Postępowanie o udzielenie zamówienia publicznego prowadzone w trybie podstawowym na zadanie inwestycyjne:
„Budowa Punktu Selektywnej Zbiórki Odpadów Komunalnych w Gminie Drawno”
które jest dofinansowane ze środków **Rządowego Funduszu Polski Ład: Program Inwestycji Strategicznych.**

PIOŚ.271.2.2024.MP

Dotyczy postępowania o udzielenie zamówienia publicznego prowadzonego w trybie art. 275 pkt 1 Ustawy Pzp (Dz. U z 2023r., poz. 1605 z późn. zm.)– na zadanie pod nazwą: **„Budowa Punktu Selektywnej Zbiórki Odpadów Komunalnych w Gminie Drawno”**.

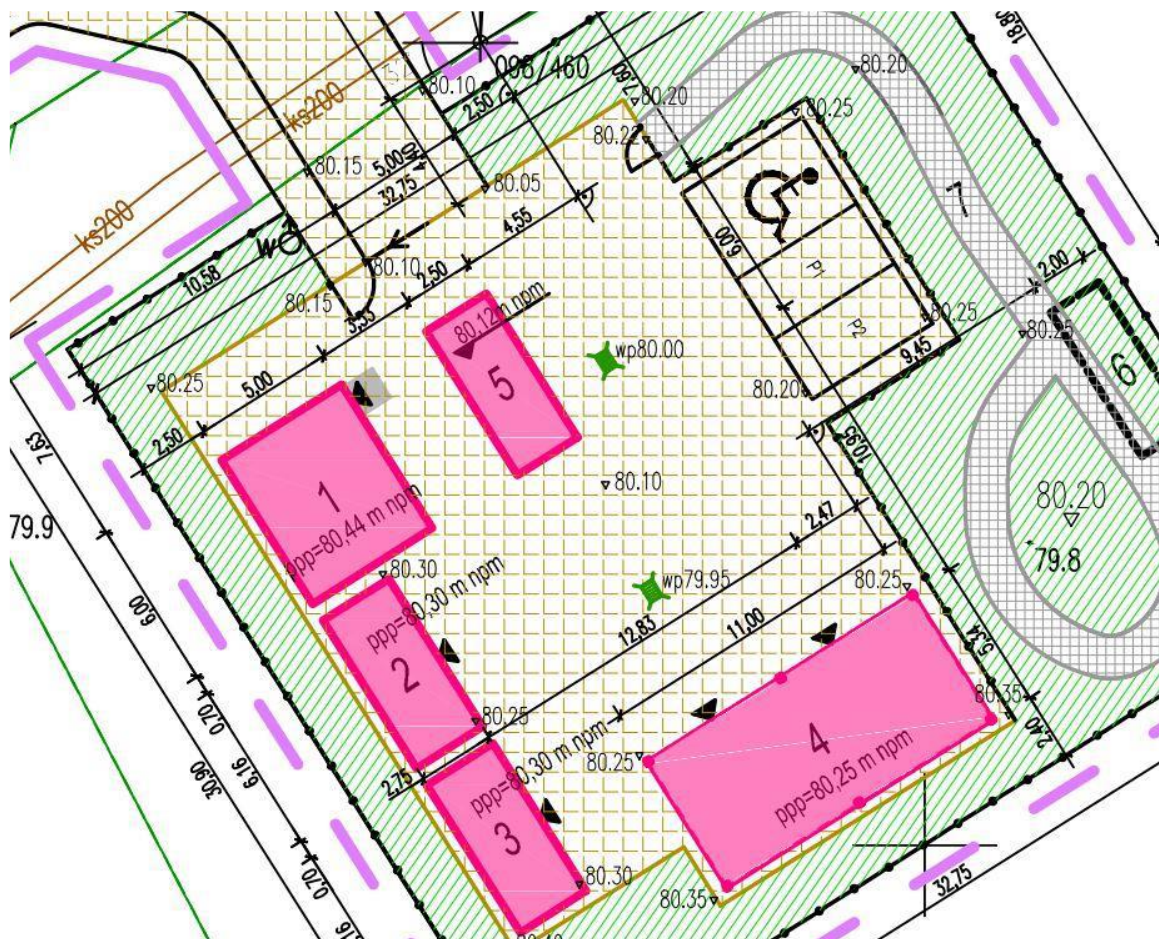
Ogrodzenie – wg dokumentacji projektowej w ramach zamówienia zaprojektowano ogrodzenie zewnętrzne wygradzające teren obiektu oraz ogrodzenie wewnętrzne oddzielające ścieżkę edukacyjną od pozostałego terenu. W kwestii ogrodzenia wewnętrznego prosimy o podanie jego wysokości oraz trasy przebiegu. Z dokumentacji projektowej (plan zagospodarowania) wynika, iż ogrodzenie to zaczyna się od furki wejściowej przy ścieżce edukacyjnej a kończy przy narożniku obiektu nr 4, co daje ok 35 mb

ogrodzenia – czy na pewno taki jest przebieg ogrodzenia czy jest tak, że biegnie ono dookoła całego obiektu. Przy obecnym przebiegu furtka wejściowa na teren ścieżki nie ma sensu ponieważ obok niej nie ma wyгородzenia. Prosimy o podanie całkowitego przebiegu ogrodzenia. (rys. poniżej).

Ogrodzenie terenu należy uwzględnić zgodnie z planem zagospodarowania terenu, tj. ogrodzenie całego terenu wraz z bramą wjazdową, furtką i szlabanami o wys. 1,8 m, jako systemowe i panelowe oraz ogrodzenie ścieżki edukacyjnej uniemożliwiający bezpośrednie wtargnięcie na teren PSZOK z furtką wejściową o wys. 1,0 m, jako systemowe i panelowe.
